技術通知 78K0/Lx2 マイクロコントローラ	発行番号	ZBG-CC-08-0011号	1/2	
	発行日	2008年6月30日		
	発行元	NEC エレクトロニクス株式会社 マイクロコンピュータ事業本部 汎用マイコンシステム事業部 第一製品ソリューショングループ		
文書分類	<input type="radio"/> 使用制限事項	<input type="checkbox"/> バージョン・アップ	<input type="radio"/> ドキュメント誤記訂正	<input type="radio"/> その他
関連資料	78K0/LE2 ユーザーズ・マニュアル	資料番号: U17734JJ2V0UD00 (第2版)		
	78K0/LF2 ユーザーズ・マニュアル	資料番号: U17504JJ2V0UD00 (第2版)		
	78K0/LG2 ユーザーズ・マニュアル	資料番号: U17473JJ3V0UD00 (第3版)		
	78K0/Lx2 アプリケーション・ノート	資料番号: U18204JJ1V0AN00 (第1版)

◆低電圧検出機能(LVI)制限事項③

図 1 LVION フラグを 1 から 0 にした時に発生する例

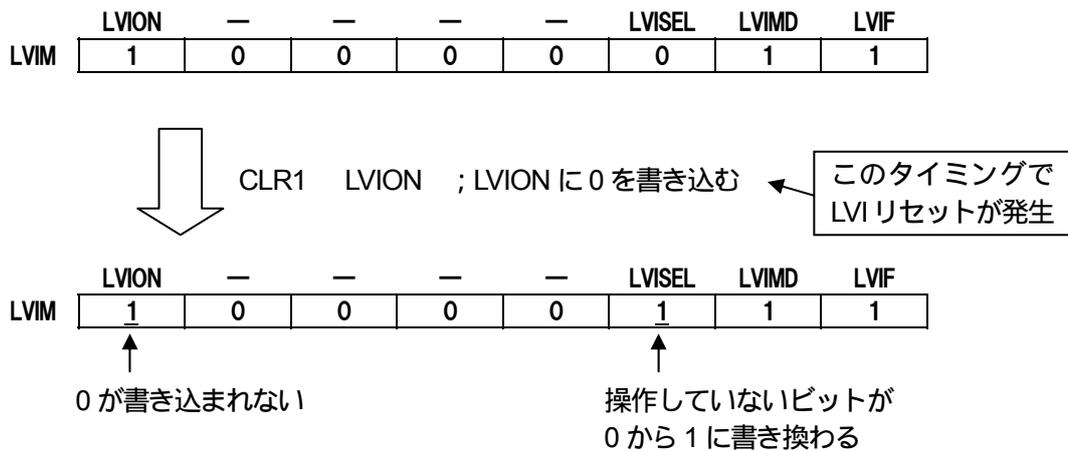
低電圧検出回路(LVI)によるリセットと、LVI の動作を設定するレジスタ(LVIM、LVIS)への書き込みが競合した場合、競合したレジスタの書き込み可能なビットが“1”になる場合があります。その結果、以下の3つの現象が発生します。

- ・ LVI を停止できない。
- ・ 電圧検出が V_{DD} から EXLVI 端子入力の電圧検出に切り替わる。
- ・ LVI の検出電圧が設定値よりも小さい値となる。

図 1 に LVION フラグを操作した場合に発生する例を示します。

図2 LVI リセットと LVIM レジスタへの書き込みの競合例

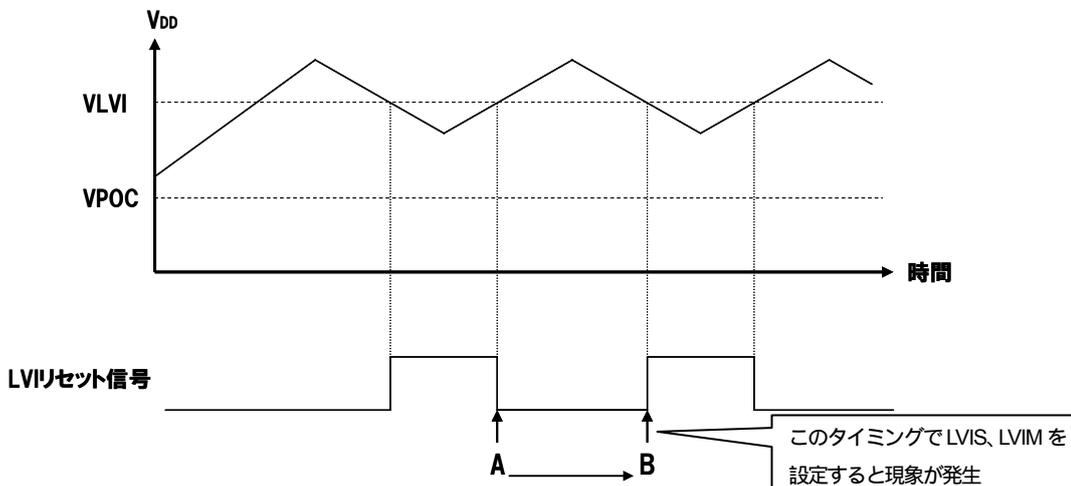
LVI 検出電圧(VLVI)付近で V_{DD} 電圧が揺れた場合、LVI リセットが何度も発生します。リセット解除後、必ず LVIM と LVIS を初期設定するプログラムの場合、LVI リセット解除のタイミング(図2のA)から LVI リセット発生のタイミング(図2のB)と、リセット解除から LVIM、LVIS を初期設定するまでの時間が一致した場合、本現象が発生します。

以下の2つのソフトウェアの対策を実施することで制限事項を回避できます。

LVI をリセットに設定した場合、以後 LVIM レジスタ、LVIS レジスタに書き込みを行わないでください。

LVIM、LVIS レジスタへの設定を行う前に LVIM のビット7 (LVION) が“0”であることを確認してください。LVION が“1”だった場合は LVIM、LVIS への設定は行わないようにしてください。この対策により外部リセット入力、POC リセット、ウォッチドッグタイマ(WDT)リセットの場合は LVIM、LVIS の設定を行い、LVI リセットの場合は LVIM、LVIS の設定を行いません。

図 1 - 1 高速内蔵発振器停止 動作開始時または STOP モード解除後に制限事項の対象となる範囲
注意 上図は実際のクロック数、クロック幅とは異なり簡略化して記載しております。

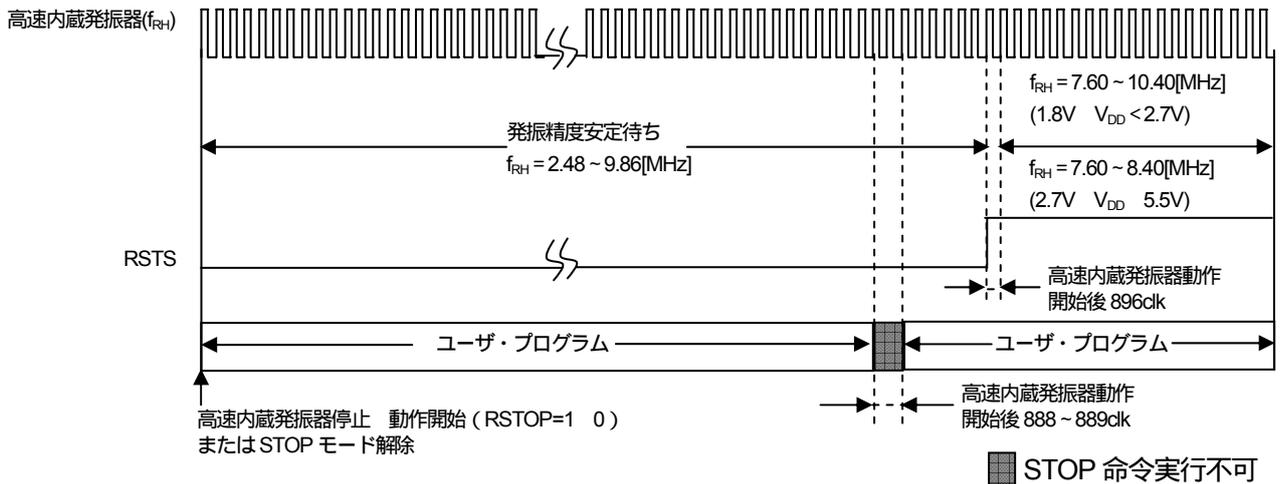
高速内蔵発振器 (f_{RH}) を CPU クロック (f_{CPU}) として使用しているお客様で、高速内蔵発振器が発振安定 ($RSTS = 1$) する前に、下記のタイミングで STOP 命令を実行する場合に対象となります。

- ・ 高速内蔵発振器停止 ($RSTOP = 1$) 動作開始時 ($RSTOP = 0$) から高速内蔵発振器 888 ~ 889 クロックの 1 クロックの期間
- ・ STOP モード解除時から高速内蔵発振器 888 ~ 889 クロックの 1 クロックの期間
- ・ POC 以外でリセット解除を行った場合、リセット処理完了から 408 ~ 701 クロックの期間 (POC 以外のリセットとは、WDT リセット、LVI リセット、外部リセット端子入力によるリセット)

ソフトウェアに下記の対策のいずれかを施すことで本現象を回避可能です。

- RSTS = 1 となっていることを確認後、STOP 命令を実行する
- STOP 命令実行のタイミングを制限事項の対象となる範囲外に変更する

図2-1 フラッシュ・メモリ・プログラミング・モード引き込みの種類

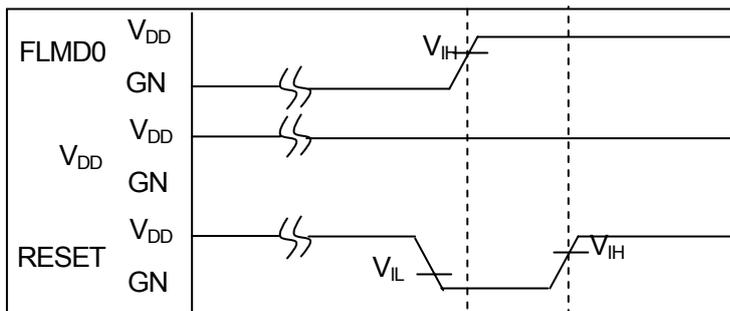
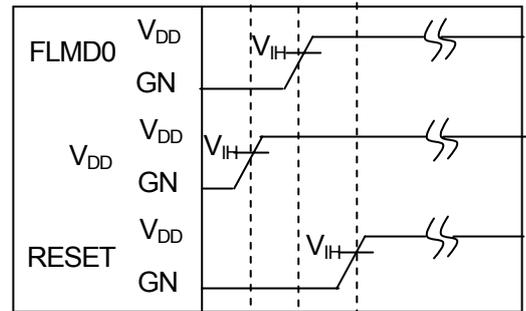
- ・ フラッシュ・メモリ・プログラマ (PG - FP5) または MINICUBE2 で書き込みを行っているお客様で、Run After Disconnect (書き込み後ユーザープログラム実行) 機能を使用している場合
- ・ プログラム編アプリケーション・ノート (U18204JJ1V0AN00) を参考に書き込み環境を構築しているお客様で、ユーザ・プログラム動作からフラッシュ・メモリ・プログラミング・モードへの引き込み (図2-1) を行う場合

ユーザ・プログラム実行から、電源電圧を POC 検出電圧 ($V_{POC} = 1.59[V] \pm 0.15[V]$) まで下げずにフラッシュ・メモリ・プログラミング・モードへ引き込む際の外部 RESET 端子によるリセット期間が 1950[ms]より短い場合、下記現象が発生する場合がございます。

- ・ リセット解除した瞬間に POC リセットが発生し、正常にフラッシュ・メモリ・プログラミング・モードに移行しない。そのため書き込み処理が行われず、ユーザ・プログラムが実行される。

フラッシュ・メモリ・プログラミング・モード引き込み時の外部 RESET 端子の制御において、1950[ms]以上のリセット期間を確保することで本現象を回避可能です。

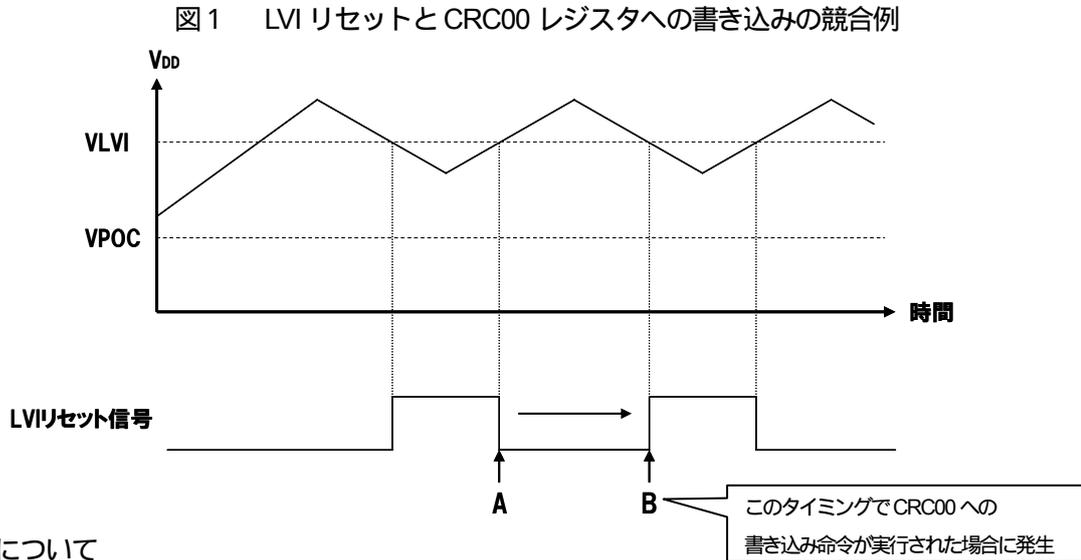
低電圧検出回路 (LVI) によるリセット発生と、16 ビット・タイマ/イベント・カウンタ 00 のキャプチャ/コンペア・コントロール・レジスタ 00 (CRC00) への書き込みが競合した場合、LVISEL ビットが“ 1 ”になる場合があります。その結果、電圧検出が VDD から EXLVI 端子入力の電圧検出に切り替わることがあります。

リセット発生時には、内部アドレスバス/データバスの状態はそれぞれ FFFFH / FFH になります。CRC00 レジスタ (アドレス : FFBC H) への書き込み命令実行時に LVI によるリセットが発生した場合、アドレスバスの値が FFFFH に変化する過程で、一瞬“ FFBEH ”番地 (LVIM レジスタ) を指す場合があります。これにより、LVIM レジスタに誤ってその際のデータバス値 (FFH) が書き込まれます。レジスタへの書き込みは 8 ビット操作命令、1 ビット操作命令どちらも対象となります。

LVI 検出電圧(VLVI)付近で VDD 電圧が揺れた場合、LVI リセットが繰り返し発生します。リセット解除後、CRC00 を初期設定するプログラムの場合、LVI リセット解除のタイミング(図1の A)から LVI リセット発生のタイミング(図1の B)と、リセット解除から CRC00 を初期設定するまでの時間が一致した場合、本現象が発生します。

図 2 設定手順

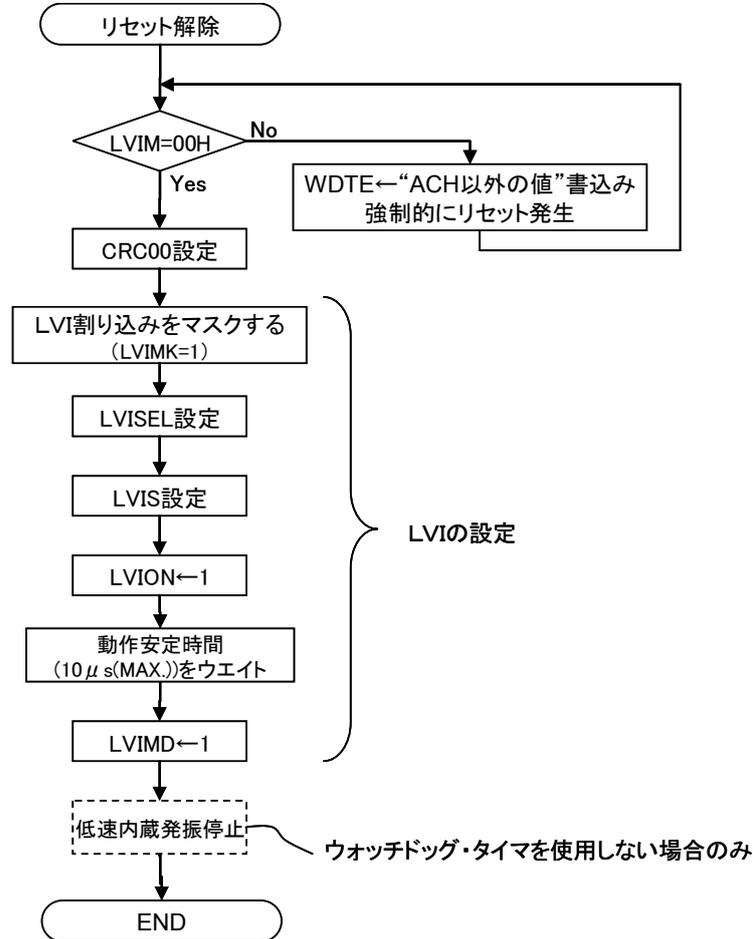
リセット解除後、LVI が動作している (LVIM 00H) 時は、必ずウォッチドッグ・タイマによるリセットを発生させ L V I を停止させた後、CRC00 と LVI レジスタの再設定をする方法です。ウォッチドッグ・タイマを使用する必要があります。設定手順は、次の図 2 のようになります。

注意 オプションバイトにて、必ずウォッチドッグ・タイマのカウンタ動作許可 (WDTON=1) に設定してください。ウォッチドッグ・タイマを使用しない場合は、オプションバイトにて LSROSC=0 に設定し、上記破線のようにソフトウェアにて低速内蔵発振を停止(LSRSTOP=1) に設定してください。

備考 ユーザーズ・マニュアルに記載されている LVI の設定手順では、LVIMD は LVIF で、「電源電圧 (VDD) 検出電圧(VLVI)」であることを確認してから設定するよう記載しております。これは、設定と同時にリセットが発生することを避けるためですが、本対策を実施する場合には確認しなくて構いません。
